川内1号機 緊急時対策棟接続工事設工認 説明事項リスト(耐震関係)

1 次元地盤モデルの妥当性検討

緊急時対策棟（連絡通路）接続工事
による重量増加に対する緊急時対策棟（休憩所）
の影響評価

建屋の滑動に関する検討

第 1-1 図 連絡通路直下の断面イメージ図

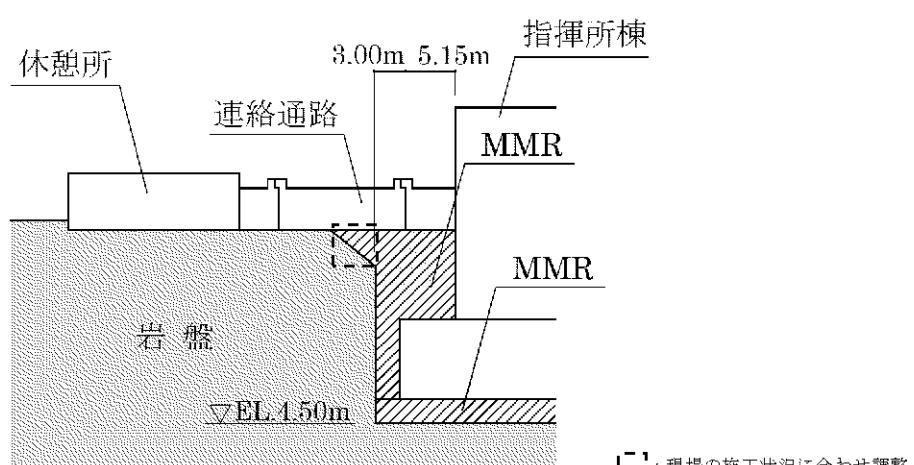
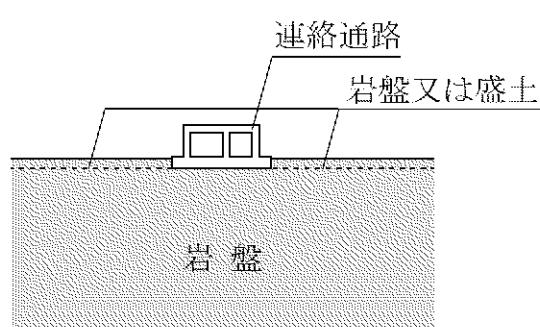
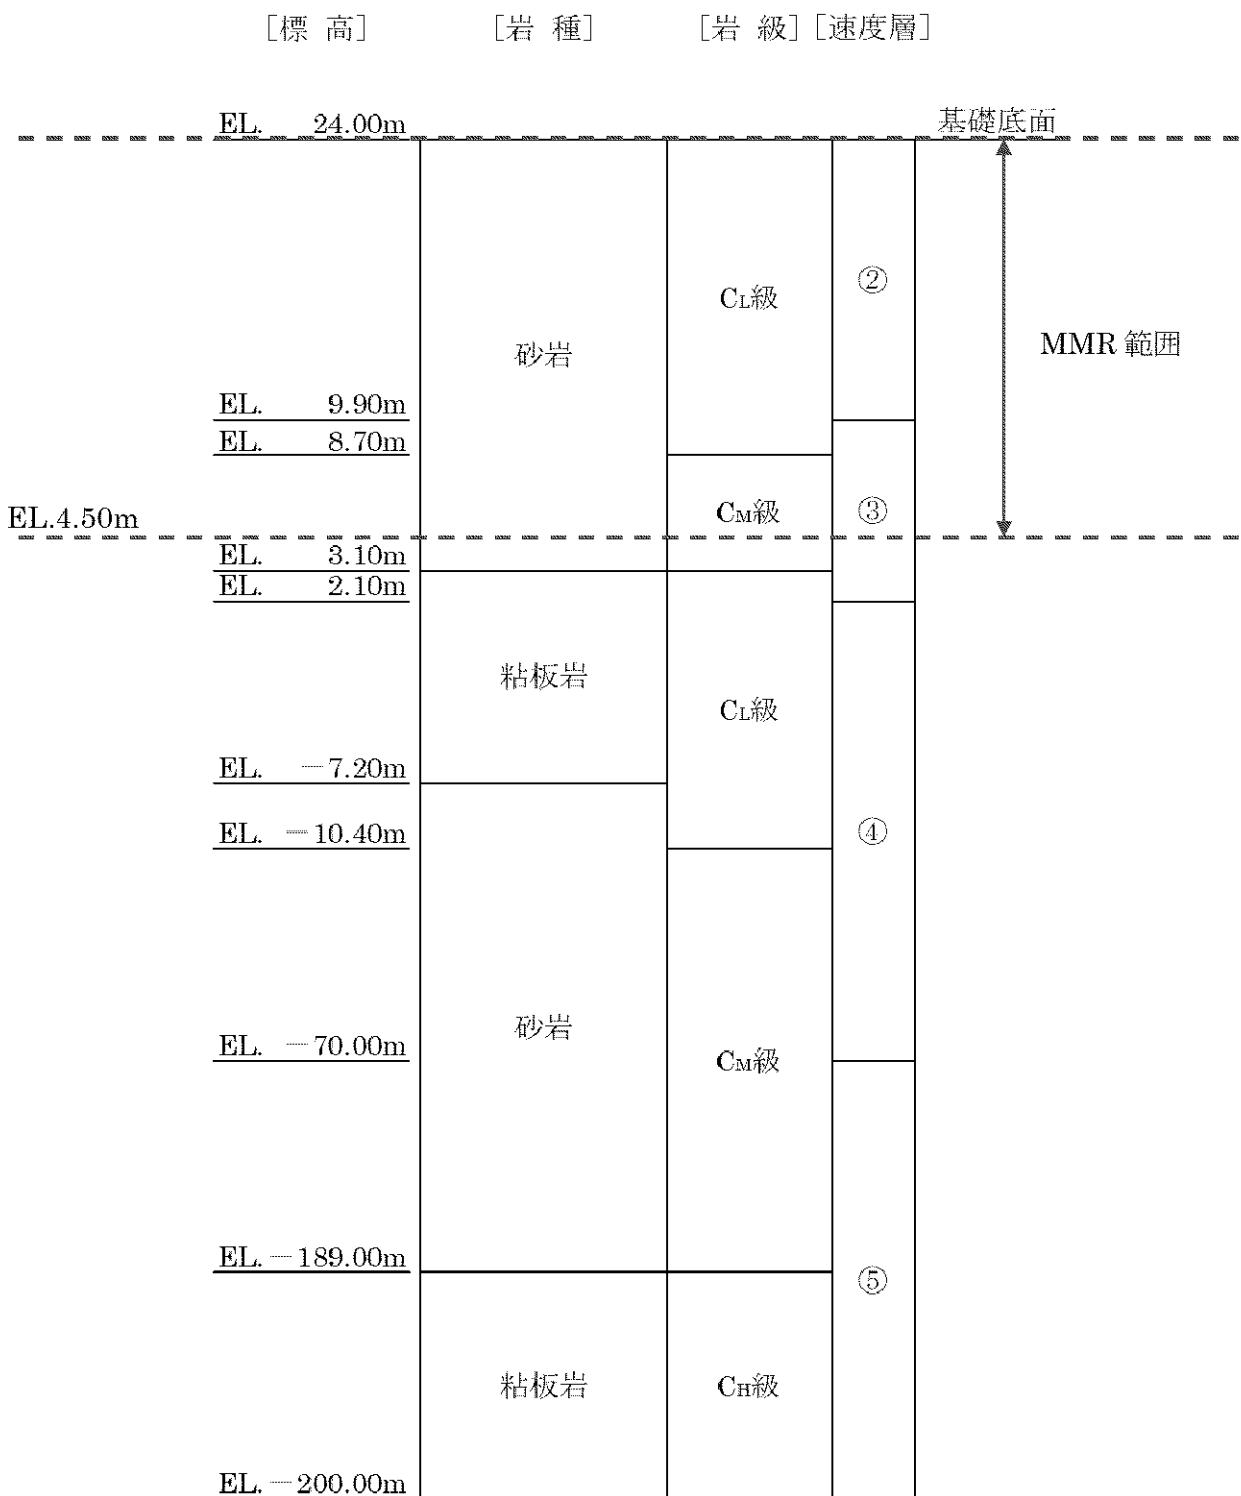
No.	説明資料	ページ	説明項目	説明内容	(参考)前回の説明資料(ページ)
1	1次元地盤モデルの妥当性検討	(2)-5	MMRの図示以外の寸法は現地合わせである旨を追記すること。	現地合わせである旨を追記した。詳細は回答資料No1にて示す。	8/19ヒアリング資料2 No.2～5 1次元地盤モデルの妥当性検討 ((2)-7)
2	緊急時対策棟(連絡通路)接続工事による重量増加に対する緊急時対策棟(休憩所)の影響評価	(2)-76	配筋図が確認できるように資料番号を記載又は資料を添付すること。	配筋について資料に表を追記した。詳細は回答資料No2～3にて示す。	8/19ヒアリング資料2 No.6～8 緊急時対策棟(連絡通路)接続工事による重量増加に対する緊急時対策棟(休憩所)の影響評価 ((2)-78)
3	緊急時対策棟(連絡通路)接続工事による重量増加に対する緊急時対策棟(休憩所)の影響評価	(2)-42	増設部の施工方法について、追記を検討すること。	増築部の施工方法を追記した。詳細は回答資料No2～3にて示す。	8/19ヒアリング資料2 No.6～8 緊急時対策棟(連絡通路)接続工事による重量増加に対する緊急時対策棟(休憩所)の影響評価 ((2)-44)
4	建屋の滑動に関する検討	(2)-80～93	連絡通路の設工認設計の考え方方に沿って、説明を再考すること。	建屋の滑動の評価の際に用いる、浮上りの考慮について修正を行った。詳細は回答資料No4～5にて示す。	8/19ヒアリング資料2 No.9～11 建屋の滑動に関する検討 ((2)-81～100)
5	建屋の滑動に関する検討	(2)-80～93	3.2章にも浮き上がりが生じない旨を追記すること。	建屋の滑動の評価の際に用いる、浮上りの考慮について修正を行った。詳細は回答資料No4～5にて示す。	8/19ヒアリング資料2 No.9～11 建屋の滑動に関する検討 ((2)-87)
6	建屋の滑動に関する検討	(2)-94	滑動の検討フローを耐震評価フローに入れて整理すること。	滑動の検討フローについて、回答資料No6に示す。	8/19ヒアリング資料2 No.9～11 建屋の滑動に関する検討 ((2)-85)
